## **Gutachterliche Stellungnahme**

**zu Fragen hinsichtlich des Brandschutzes und der  
Genehmigungslage der Tiefgarage des Bankgebäudes  
Bahnhofstraße 2-4, 84347 Pfarrkirchen  
der VR-Bank Rottal-Inn eG**

**[Projektnummer: 122156 - Rev.0]**

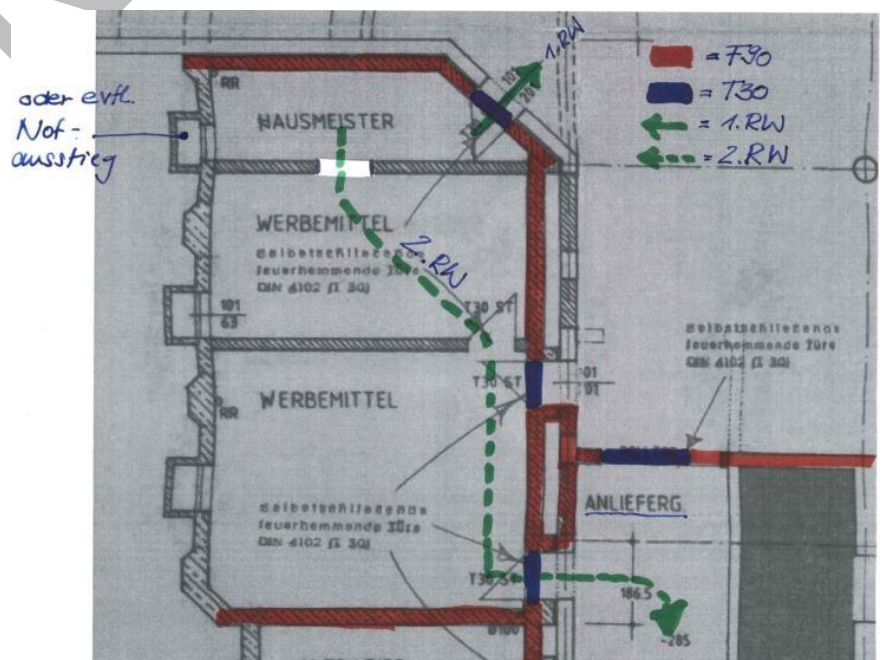
In der Genehmigung **BV.Nr. 40/87** war ein Raum „Hausmeister“ dargestellt, als solcher als „Nicht-Aufenthaltsraum“ i.S.d. Baurechts genehmigt und als nicht zur Garage gehörender Raum regelkonform F90/T30 abgetrennt. Zum Zeitpunkt der Begehung war dort eindauerhafter Arbeitsplatz eingerichtet, womit daraus unzulässigerweise ein baurechtlicher Aufenthaltsraum ohne den dafür vorgeschriebenen zweiten Rettungsweg entstanden ist. Bei der T30-Zugangstüre wurde zudem die Selbstschließfunktion außer Kraft gesetzt.

In der Genehmigung **BV.Nr. 40/87** waren ein Raum „Muellt.“ und danebenliegend eine ins EG führende Außentreppe dargestellt, welche durch Roteintrag beide eine Zugangstüre in der Qualität T30 erhalten sollten. Beide waren zum Zeitpunkt der Begehung als Türen ohne jegliche Brandschutzqualität eingebaut. Diese Türen wären auch nach heutigem Regelwerk dort erforderlich.

In der Genehmigung **BV.Nr. 40/87** war beim Zugang zur Anlieferung ein Rolltor dargestellt, welches durch Roteintrag in der Qualität T30 auszuführen gewesen sei. Zum Zeitpunkt der Begehung wurde eine zweiflügelige Türen ohne Zulassungs-kennzeichnung vorgefunden. Die Bauausführung entspricht jedoch der einer Brandschutztüre. Zum Zeitpunkt der Errichtung des Gebäudes waren zweiflügelige Türen mit Brandschutzqualität möglicherweise in der verbauten Größe auf dem Markt noch nicht verfügbar, wodurch von der Bauaufsicht damals möglicherweise eine Ausführung „in Bauart F30“ akzeptiert wurde.

Zum Zeitpunkt der Begehung war in der Garage ein Kältegerät aufgestellt, dass nicht der Versorgung der Garage dient. Die Zulässigkeit der Aufstellung solcher Geräte in Garagen ist derzeit nicht explizit geregelt. Jedoch ist eine Garage von der Definition her ein Raum mit Abstell- und Verkehrsflächen für Kraftfahrzeuge und keiner für nutzungsfremde andere technische Anlagen. In der derzeit geltenden GaStellV steht dann noch in § 17 (4) Satz 1:

Zum Zeitpunkt der Begehung wurden über der abgehängten Decke in der Schleuse eine Vielzahl von brennbaren Elektroleitungen vorgefunden. Die abgehängte Decke hat keine Feuerwiderstandsdauer zum Schutz der Schleuse vor den Brandlasten in der Decke.

Die T30-Türe zum Hausmeisterraum ist funktionsfähig instand zu setzen. Falls eine Instandsetzung nicht mehr möglich ist, muss ein komplettes T30-Element neu eingebaut werden.

Sofern der Hausmeisterraum weiterhin dauerhaft als baurechtlicher Aufenthaltsraum genutzt werden soll, muss ein zweiter Rettungsweg hergestellt werden. Hierzu gibt es zwei Möglichkeiten:

Zum einen könnte man den bestehenden Lichtschacht durch Erweiterung und Ausrüstung mit einer Notleiter zu einem Notausstieg aufrüsten. Ein andere Möglichkeit wäre es, den entgegen dem Eingabeplan tatsächlich vorhandenen Durchbruch zum Raum „Werbemittel“ nutzen und damit den Weg in den Bereich „Anlieferung“ hinter der T30-Türe zur Garage als unabhängigen zweiten Rettungsweg einzurichten und zur Verfügung zu stellen.

Einbau von zwei neuen T30-Türen, so wie in der Genehmigung gefordert.

Einbau einer neuen T30-Türe, da eine Instandsetzung der bestehenden Türe (die ohnehin keine Zulassung besitzt) nach meiner Einschätzung sinnvoll nicht mehr möglich ist.

Einbau einer F90-Wand mit T30-Türen, um für die Kältegeräte einen eigenen „nicht zur Garage gehörender“ Raum herzustellen.

Entweder Verlegung der Kabel in einem geprüften F90-Kabelkanal oder Einbau einer geschlossenen Unterdecke aus nicht-brennbaren Baustoffen, welche F90 von oben und unten ist. Bei der Deckenlösung ist darauf zu achten, dass die Kabel brandsicher befestigt sind.
